INFORME CONSOLIDADO DE LA EVALUACIÓN
DECLARACIÓN DE IMPACTO AMBIENTAL DEL PROYECTO
Centro de Cultivo. Noroeste de Río Colmuyao. Pert 211 081 055

Figura 16. Disposición general de las balsas jaulas y fondeos del proyecto.

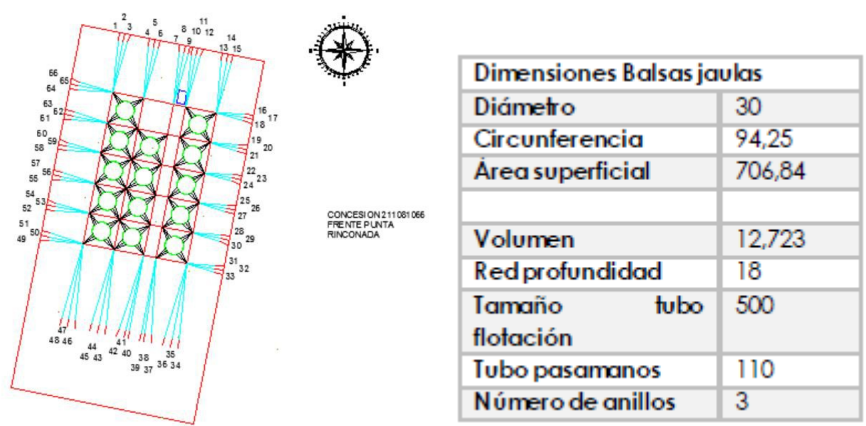
Esta Dirección Regional considera pertinente la observación toda vez que hace referencia a aspectos de la evaluación del proyecto. Respecto de lo observado, El titular indica que las balsas jaulas de cultivo estará conformada de la siguiente manera:

El proyecto considera 14 jaulas de 30 m de diámetro con un sistema de reticulado de 5x3 (5 columnas por 3 filas de reticulado) con distancia de 50x50x9m de profundidad para cada jaula.
